Laugardalur - austurhluti

Að lokinni auglýsingu er lögð fram að nýju tillaga umhverfis- og skipulagssviðs að breytingu á deiliskipulaginu "Laugardalur - austurhluti" vegna afmörkunar nýrrar lóðar fyrir smáhýsi. Velferðarsvið Reykjavíkurborgar leitast eftir að koma fyrir smáhýsum á völdum stöðum í borginni sem búsetuúrræði fyrir skjólstæðinga sína. Í breytingunni felst að koma fyrir allt að 5 smáhýsum á nýrri lóð, samkvæmt uppdr. Trípólí arkitekta dags. 28. janúar 2020. Einnig er lagður fram tölvupóstur Lilju Sigrúnar Jónsdóttur f.h. stjórnar Íbúasamtaka Laugardals dags. 2. apríl 2020 þar sem óskað er eftir framlengingu á athugasemdarfresti. Tillagan var auglýst frá 4. mars 2020 til og með 29. apríl 2020. Eftirtaldir sendu athugasemdir/ábendingar/umsögn: Frímenn Ari Ferdinandsson f.h. stjórnar Íþróttabandalags Reykjavíkur dags. 2. apríl 2020, Einar Símonarson dags. 8. apríl 2020, Vilborg Traustadóttir dags. 8. apríl 2020, Friðjón Sigurðarson framkvæmdastj. þróunarsviðs f.h. Reita fasteignafélags hf. dags. 8. apríl 2020, Katrín Þóra Jónsdóttir dags. 8. apríl 2020, Ingibjörg Júlíusdóttir dags. 9. apríl 2020, Sigrún Böðvarsdóttir dags. 9. apríl 2020, Pálmi Símonarson dags. 9. apríl 20

DEILISKIPULAGSBREYTING 1:2000

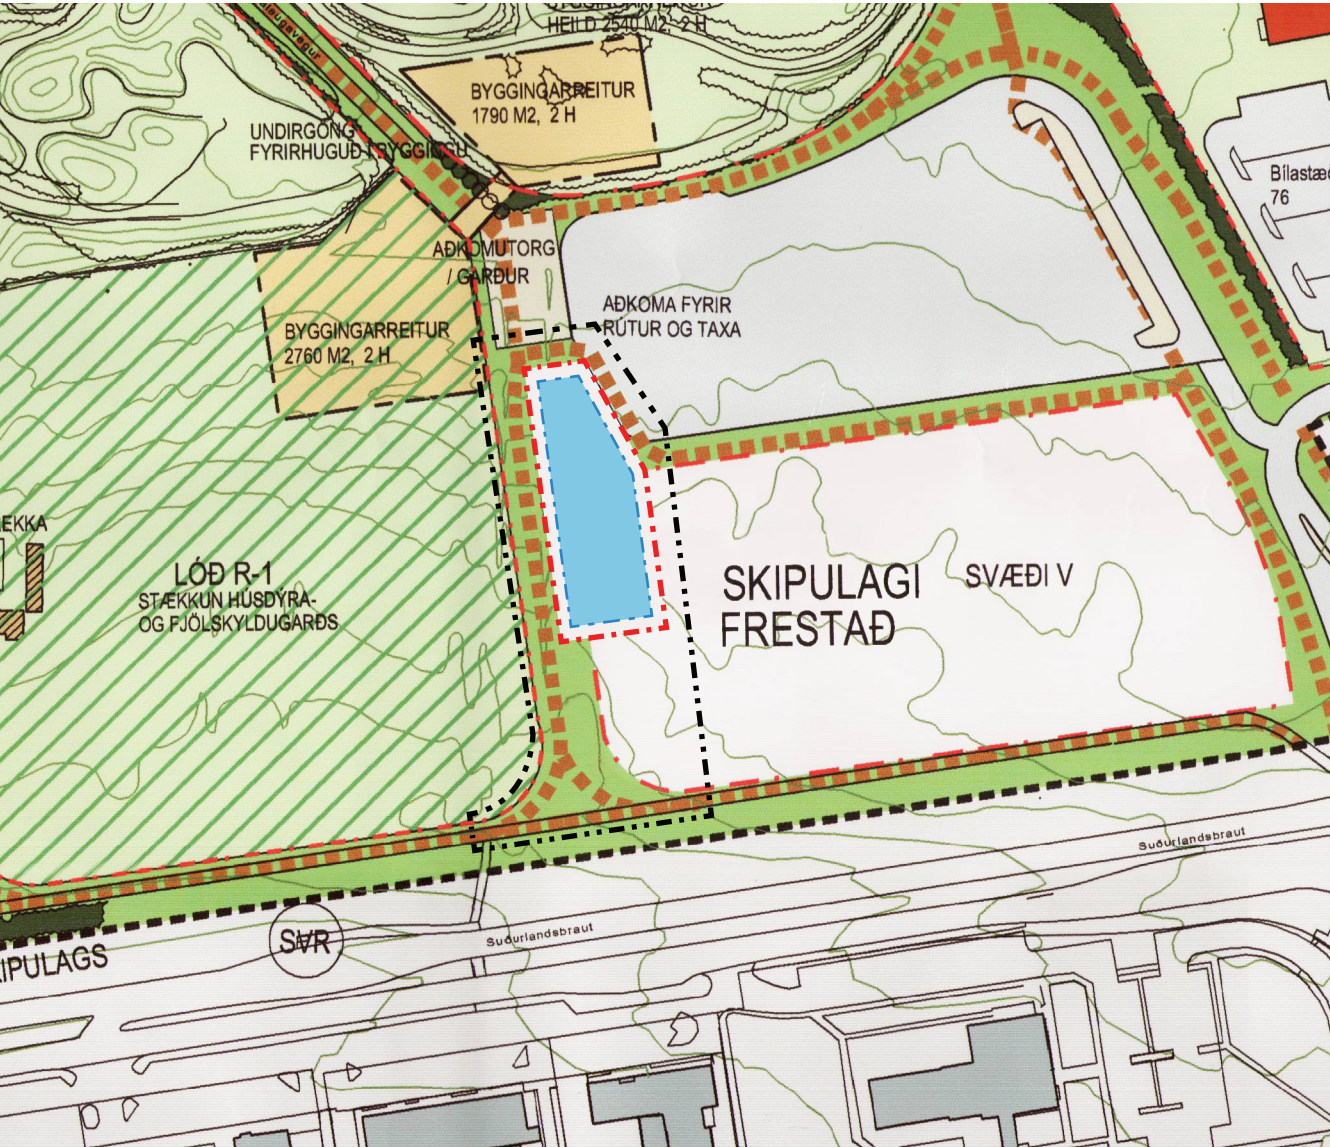
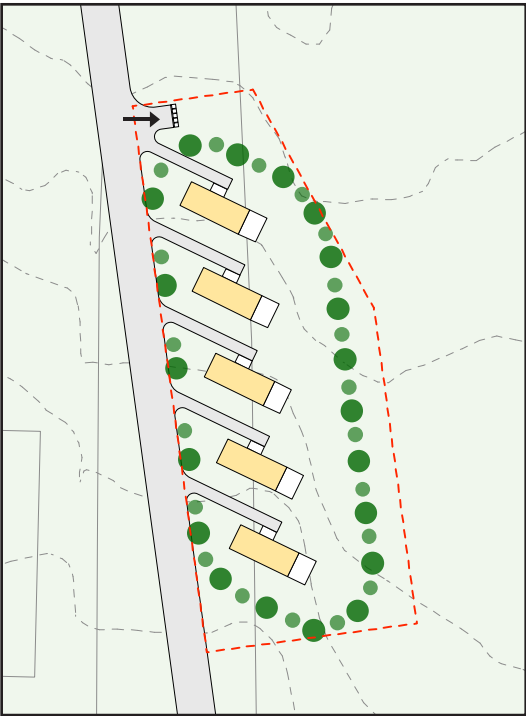
Með þessu bréfi vill FRÍ gera athugasemdir við auglýsingu á deiliskipulagi Reykjavíkurborgar "Laugardalur - austurhluti" vegna afmörkunar nýrrar lóðar fyrir smáhýsi, sbr. uppdrátt [hér](#).

Umræddum smáhýsum er ætlaður staður á því sem einhver gæti séð sem óræktarlegt bílapan og nágrenni. Þeir sem hafa fylgst með umræðum um þjóðarleikvanga í íþróttum átta sig þó fljótt á að hér er um að ræða svæði sem getur orðið lykilsvæði í að leysa til framtíðar málefni þjóðarleikvanga fyrir fjölda íþróttar.

Ein af þeim sviðsmyndum sem hafa verið settar fram eru að neðan Suðurlandsbrautar, í tengslum við Frjálsíþróttahöllina í Laugardal verði byggður frjálsíþróttavöllur á Suðurlandsbrautarvelli, svæði sem Þróttur hefur boðist til að afsala sér, gegn því að fá önnur svæði útbúin fyrir sínar íþróttir í hjarta síns svæðis. Sem hluti af þessu ferli yrði Kastvöllurinn í Laugardal væntanlega einnig aflagður og honum fundinn staður, einmitt á því svæði sem hér er nefnt. Á svipuðum slóðum hafa verið uppi vangaveltur um nýja þjóðarhöll innanhúss íþróttar sem myndi auka enn á mikilvægi þess að hafa frelsi til athafna.

Í þessu ljósi förum við fram á að auglýst breyting á deiliskipulagi verði afturkölluð, eða a.m.k. ekki leyfð.

Samþykkt sbr. 3. mgr. 41. gr. skipulagslaga nr. 123/2010, með vísan til umsagnar skipulagsfulltrúa, dags. 19. febrúar 2021. Fulltrúar Sjálfstæðisflokksins sitja hjá. Vísað til borgarráðs.

4. Skipulagsbreyting ekki í samræmi við aðalskipulag

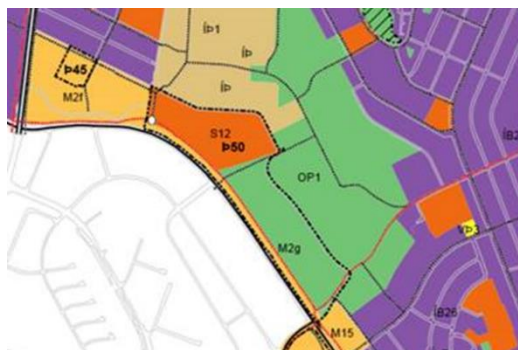
Gerð er athugasemd við að umrædd skipulagsbreyting og fyrirhuguð starfsemi samræmist ekki skilgreindri landnotkun skv. aðalskipulagi Reykjavíkur. Deiliskipulagssvæðið er skilgreint sem opið svæði (OP) í aðalskipulagi.

Ætla má að búsetuúrræði sem hér um ræðir, ætti heima á svæði sem merkt er sem íbúðasvæði (ÍB) eða eftir atvikum miðsvæði (M). Ef um opinbera þjónustu er að ræða (starfsemi), mætti ætla að lóðin þyrfti að vera skilgreind á svæði undir stofnanathjónustu (S) eða miðsvæði (M).

Samkvæmt ofansögðu er ljóst að deiliskipulagstillagan er í ósamræmi við gildandi aðalskipulag og að breyta þurfi aðalskipulagi fyrir Laugardalinn til að heimila fyrirhugaða landnotkun.

DEILISKIPULAGSBREYTING 1:2000

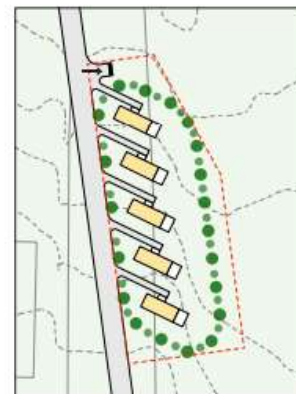
Við fögnum framtak borgarinnar til að hjálp koma til móts við íbúar sem vantar húsnæði en spurning um staðsetning eins og það er auglýst. Undanfarin tólf ár hefur Hafna- og Mjúkboltafélag Reykjavíkur (HMR) verið með hafna- og mjúkbolta, og fánafótbolta kynningar fyrir nágranna grunnskólar og sumar æfingar og námskeið. Við höfum sótt um framkvæmda-, og stöðuleyfi undanfarin ár vegna gámahús og kamar fyrir sumar iðkendur okkar á nákvæmlega sama staður sem smáhýsum og trjágróður á að reisa, samkvæmt teikninginn hér fyrir neðan.
